<b>Byggherre felles</b>		
<b>Q Forskning og undervisning, UiO - NSA</b>		
Dato/tid: 30.05.2023 12:09	Lokasjon: Forskningsparken	
Ansvarlig Ralf Kristensen		Neste møte i serien
Beskrivelse Møte 1, pulje 1 medvirkning funksjonsprosjektet		
<b>Agenda</b>		
<b>001</b> <input type="checkbox"/>	<b>Agenda</b> <ul style="list-style-type: none"> <li>- Velkommen – presentasjon av deltakere i møtet v/fagkoordinator</li> <li>- Status for funksjonsområdet v/fasilitator</li> <li>- Tilbakemeldinger fra medvirkningsgruppen til romskisser og spørsmål som er oversendt</li> <li>- Gjennomgang av gruppens kvalitetssikring av romfunksjonsprogram og utstyrliste (for unike rom og rom med avvik)</li> <li>- Oppsummering (punkter til arbeidslogg – åpne og lukkede saker)</li> <li>- Eventuelt</li> </ul> <a href="#">Møte 01 pulje 1 - Q Forskning og undervisning, UiO - NSA</a>	
<b>002</b> <input type="checkbox"/>	<b>Deltagere</b> Se vedlagt liste over deltagere i møtet. <a href="#">Deltagere medvirkningsgrupper møte 1 UiO.pdf</a>

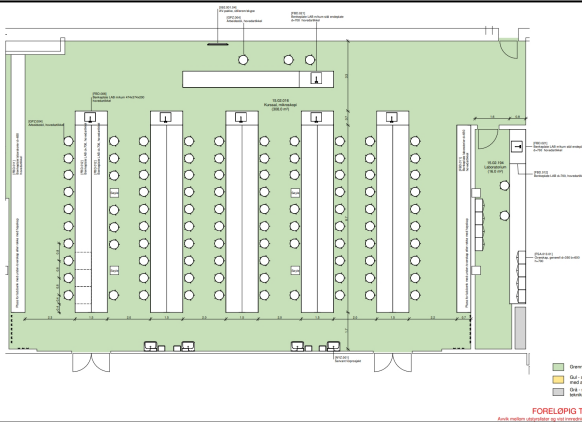
2. Skissen har tatt utgangspunkt i planlagt kurssal for mikrobiologi ved livsvitenskapsbygget. Arkitekt ønsker tilbakemelding på om vist oppsett er det gruppen ønsker seg. Punktet ble ikke lukket i møtet. Avtalt i møtet at ARK lager en ny skisse over rommet hvor arbeidsplassene til studentene er vendt mot foreleser.

3. NB! det er 4 søyler i rommet som må hensyntas ved møblering av rom (vist som kvadrater i rekkene med arbeidsstoler)

4. Gruppen har meldt inn behov for 100 plasser. Skissen viser 94 plasser med 0,8 meter pr plass. Svarer foreslått møblering til behovet?

5. Er foreslåtte dimensjoner på undervisningsbenkene og foreleserbenker ok (dybde=750 mm)?

6. Er det behov for 4 håndvasker i rommet eller kan dette reduseres?

7. Er håndvaskene hensiktsmessig plassert?

8. Er det riktig at det ligger inne 30 PC-pakker?

ARK lager et forslag med alle arbeidsplasser vendt mot kateter. (Ralf Kristensen)

Behovet er flest mulig plasser. Ønsker 96 plasser (Ralf Kristensen)

Det er planlagt med en studietur til NMBU før sommeren, da de nylig har bygget ny mikroskopisal. Miljøet ønsker å gjennomføre denne turen før de lander endelig anbefaling knyttet til utforming. (Kent Roger Bjørklund)

Er behov for ca. 10 håndvasker i rommet. (Ralf Kristensen)

Ja, men trengs flere (Ralf Kristensen)

Dette må ses i forhold til funksjonaliteten knyttet til PC-pakken.

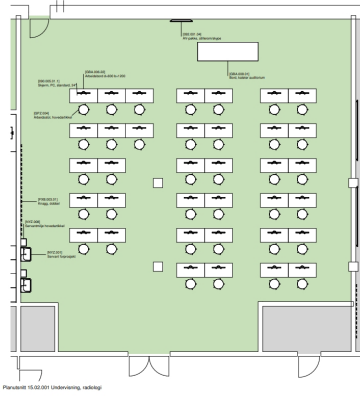
2. Skal møbleringen være som vist i skisse? Klasseromsoppsett med 1 bord + 1 skjerm pr elev

3. Hvilke behov har undervisningsplass/foreleser?

4. Er det behov for blending? F eks ved glass i dør, mulighet for å se inn fra korridor? Er det viktig at det IKKE er mulighet for å se inn?

Et bord, med to skjermer pr 2 studenter. (Ralf Kristensen)

Gode store skjermer for foreleser på vegg. 3 skjermes løsning fra PACS til foreleser. Gjerne litt sideplassert slik at det ikke skjermes for de store skjermene på vegg. (Ralf Kristensen)

Behov for blending. Ikke 100 % blending. (Ralf Kristensen)

Planutsnitt 15.02.002 Undervisning, ultralyd

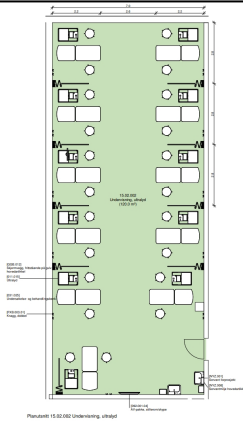
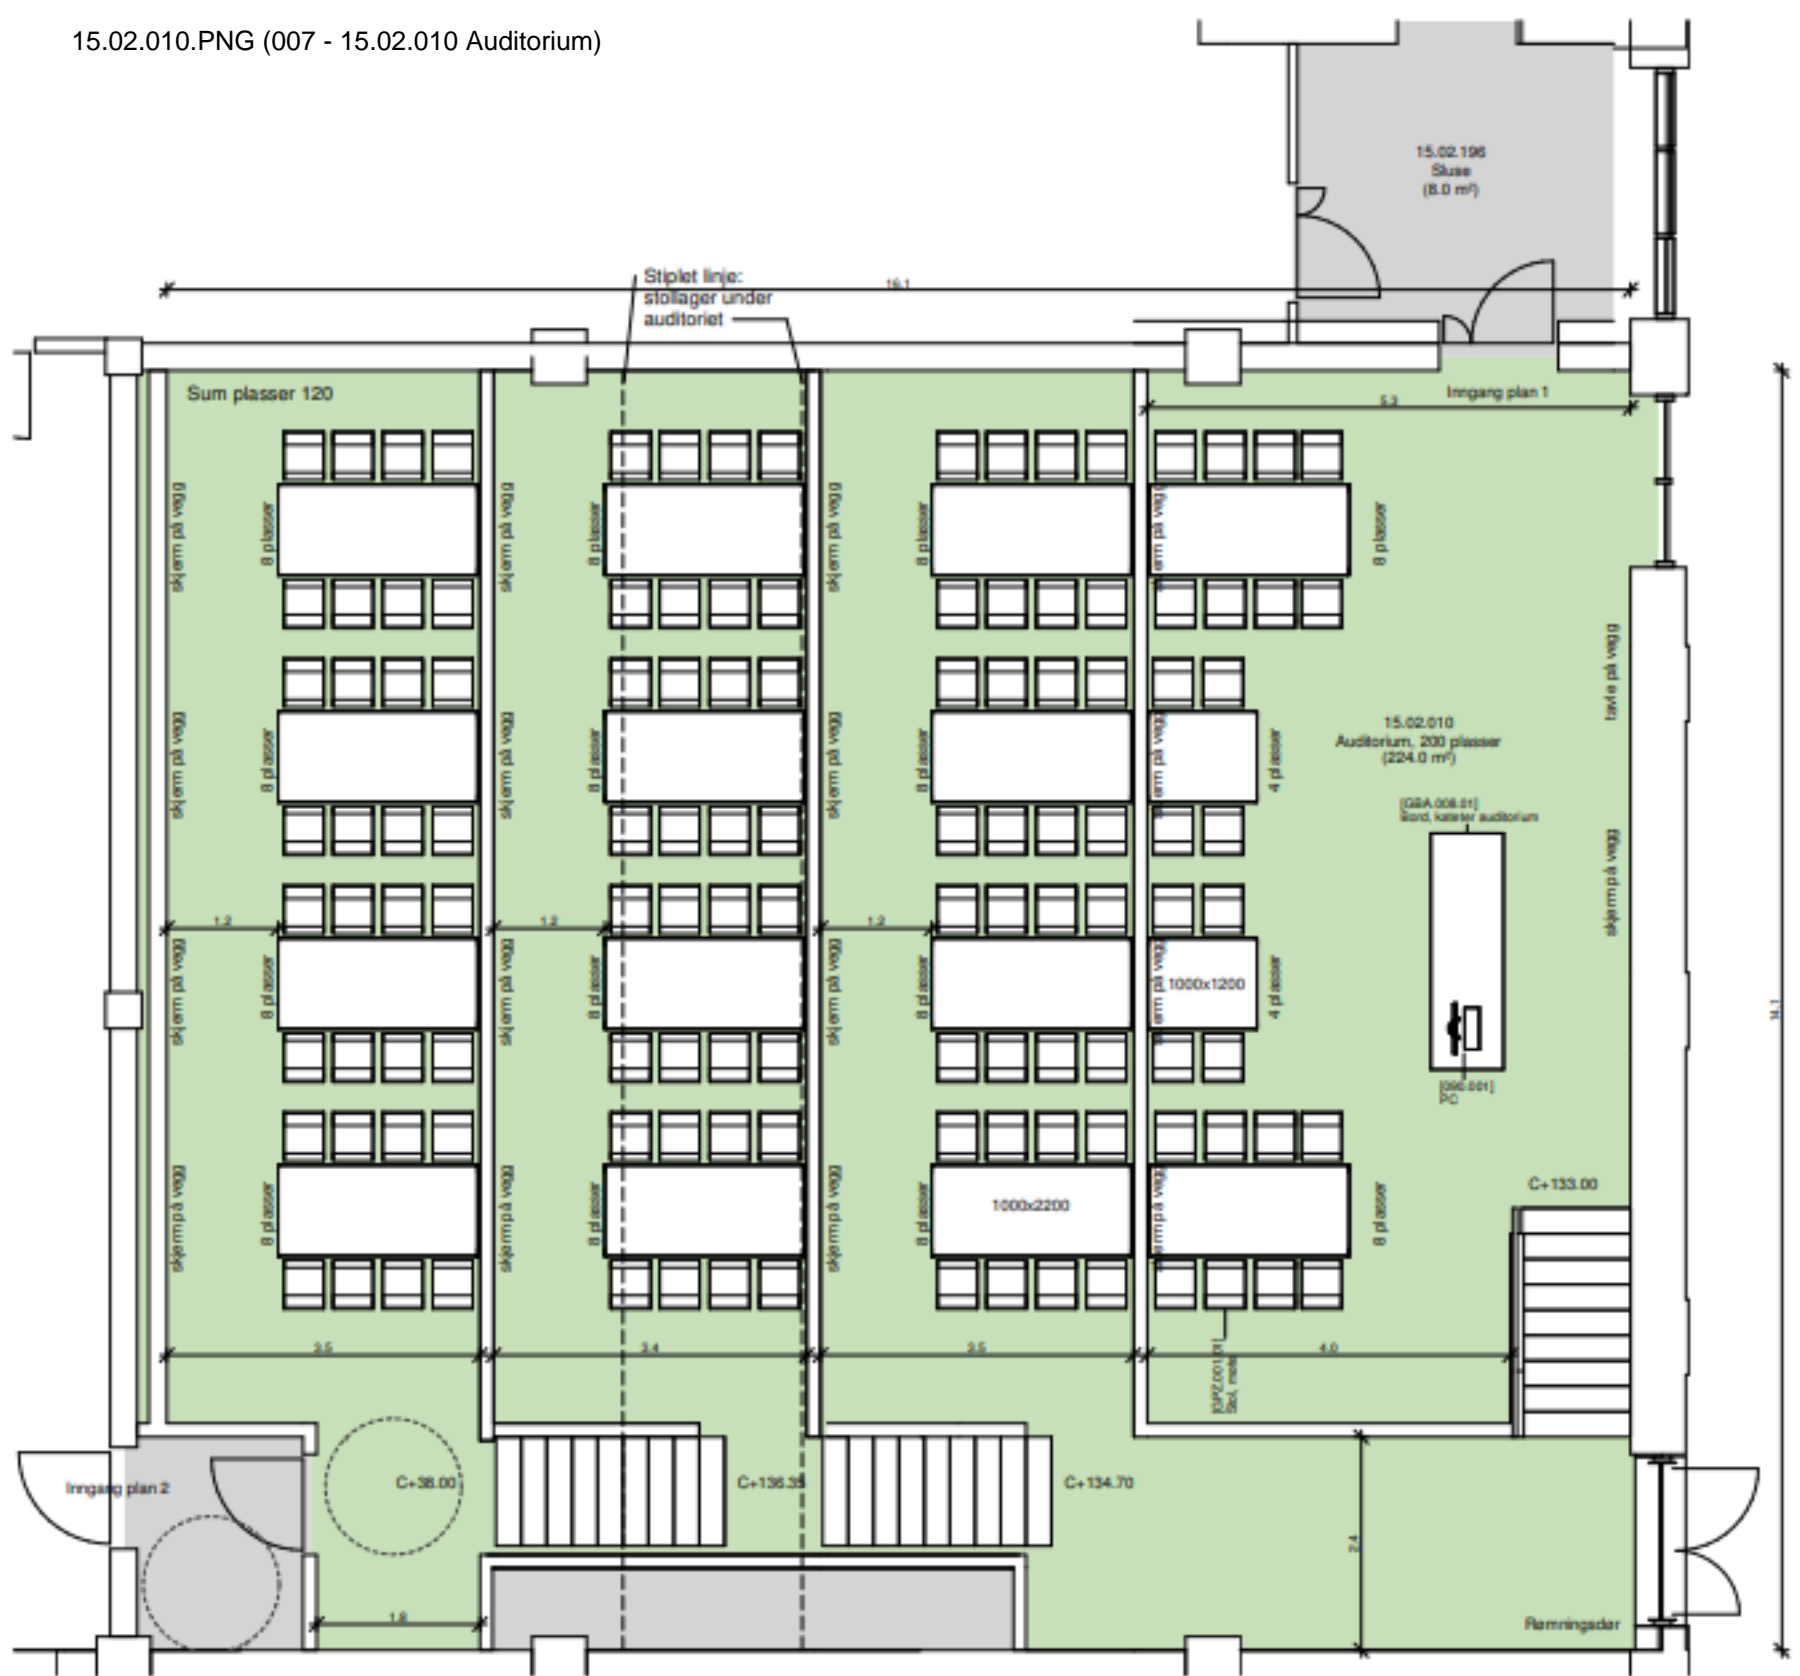
2. Er det riktig med 2 arbeidsstoler til hver undersøkelsesbenk?

Tilsammen ligger det 35 arbeidsstoler i rommet

3. Trengs det skjermvegg mellom hver plass?

4. Skal det være 11 PC-pakker? dvs 1 PC-pakke pr plass

6. Er det riktig med 20 doble knagger i rommet? Skal knaggene være ved hver plass?

8. Manøvreringsareal rundt utstyr. Er det utstyr som har spesielle krav til manøvreringsareal?

Det skal kun være 1 arbeidsplass (stol) i tillegg til undersøkelsesbenken. (Ralf Kristensen)

Det er et behov. (Ralf Kristensen)

Ja, 1 PC-pakke pr plass. (Ralf Kristensen)

Knagger ved hver plass. (Ralf Kristensen)

Er tilfredsstillende på skissen. (Ralf Kristensen)

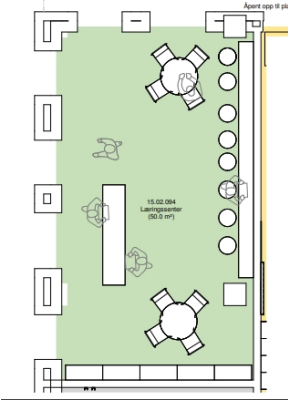
<p>2. Øvrig område rundt vrimlesonen/trappen kan det møbleres med løs møblering. Langs 2 av veggene (se skisse) foreslår vi å lage nisjer som kan brukes til en type åpne lesesalsplasser, minigrupperarbeid osv.</p> <p><b>30.05.2023 15:09:42</b>  <b>Støttes av medvirkningsgruppen. (Ralf Kristensen)</b></p>	<p>Kent Roger Bjørklund 06 jun 2023</p>
<p><b>010</b></p> <p><input type="checkbox"/></p>	<p><b>15.02.094 Læringscenter</b></p> <p>Mest mulig åpent rom. Skal ikke kunne lukkes av.  Det meste av aktiviteten vil være digital. Mulighet for oppkobling mot eksterne skranker via skjermer.  Ingen bokhyller.  Rommet bør endre navn til Bibliotek.</p>  <p><b>30.05.2023 15:27:00</b>  Endre navn til Bibliotek.</p> <p><b>31.05.2023 07:29:32</b>  <b>Navn er endret i dRofus. (Tina Sønnichsen)</b></p> <p><b>15.05.2023 15:46:14</b></p> <p>1. Arkitekt ser dette rommet som en forlengelse av vrimlearealet utenfor og området som pt heter "bibliotek" på plan 2, dvs at disse arealene kan utfylle hverandre for å få en variasjon i steder studenter kan "henge og slenge", lese, gjøre gruppearbeid osv.</p> <p><b>30.05.2023 15:06:26</b>  <b>Støttes av medvirkningsgruppen (Ralf Kristensen)</b></p> <p><b>15.05.2023 15:45:47</b></p> <p>2. Beskriv gjerne bruken av rommet utover det som er nevnt over. Hva brukes rommet til? Utlån av bøker? PC'er hvor studenter kan søke opp ting selv? Er det en person/bibliotekar til stede, som feks trenger en disk el.?</p> <p><b>30.05.2023 15:08:41</b>  <b>En fleksibel sone for å søke informasjon. Kontakt med betjent bibliotek via flyttbar skjerm. Flyttbar infoskranke som benyttes ved tilstedeværelse. (Ralf Kristensen)</b></p> <p><b>15.05.2023 15:45:14</b></p> <p>3. Hva slags møblering ønskes i dette rommet? Hyller? Sitteplasser/leseplasser, sofaer, "loungemøblering"? Disk?</p> <p><b>30.05.2023 15:06:09</b>  <b>Infopunkt på hjul. Ingen faste møbleringer. Møblere løst i arealet. (Ralf Kristensen)</b></p>	<p>Tina Sønnichsen 06 jun 2023</p> <p>Kent Roger Bjørklund 06 jun 2023</p> <p>Kent Roger Bjørklund 06 jun 2023</p> <p>Kent Roger Bjørklund 06 jun 2023</p>

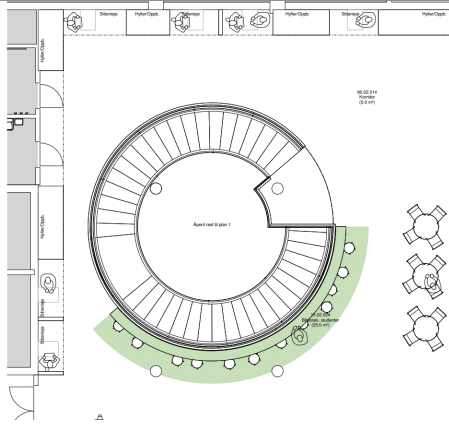
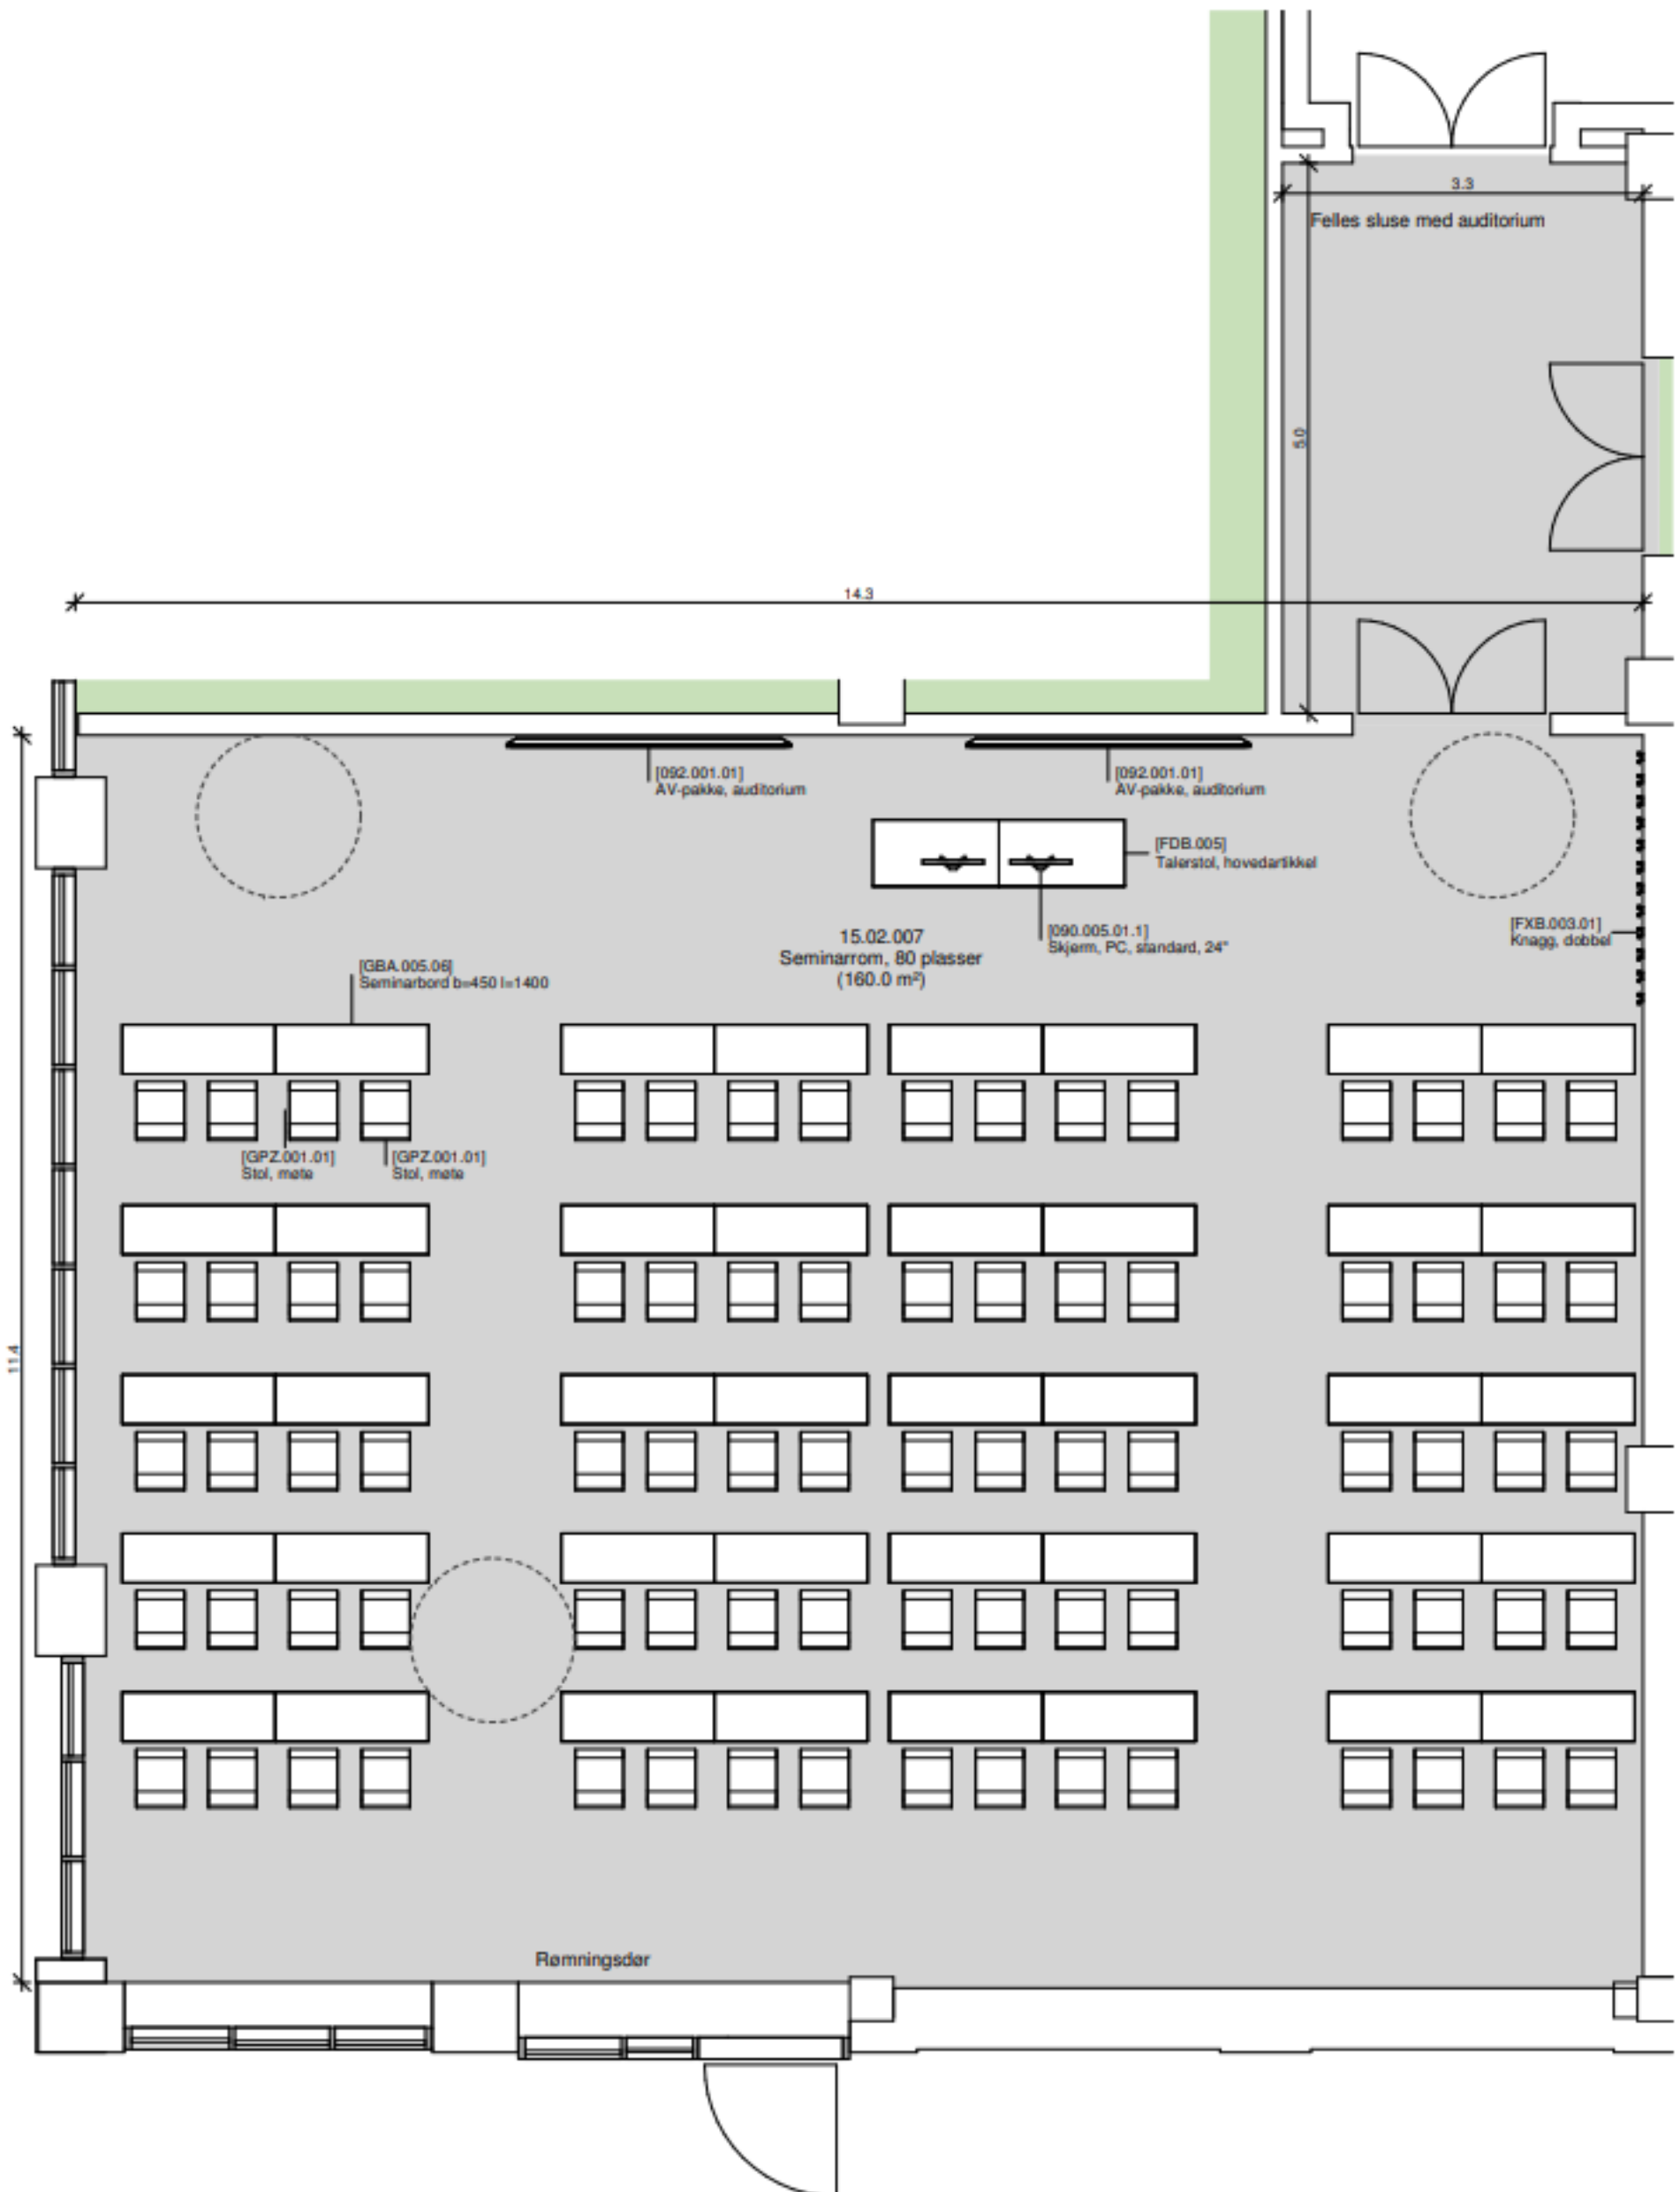
1. Arkitekt foreslår å bruke dette arealet til en type åpne lesesalsplasser, som supplement til lesesalene i paviljongbyggene og for å få en variasjon i type arbeidsplasser for studenter. Rommet bibliotek ble i forprosjektet delt i 2, hvorav det ene ble omdøpt til "læringscenter". Gruppen var da fornøyd med at del 2 av arealet ble brukt til åpne lesesalsplasser. Stille leseplasser ligger i paviljongbyggene (skal ikke gjennomgå i denne møterunden).

2. Arkitekt foreslår benkeplate med stikk, enkel stol og evt bordlampe så studenter kan bruke disse plassene til samtaler, gruppearbeid eller annet.

Ingen innspill gitt utover forslaget i spørsmålet. (Ralf Kristensen)

Støttes av medvirkningsgruppen. (Ralf Kristensen)
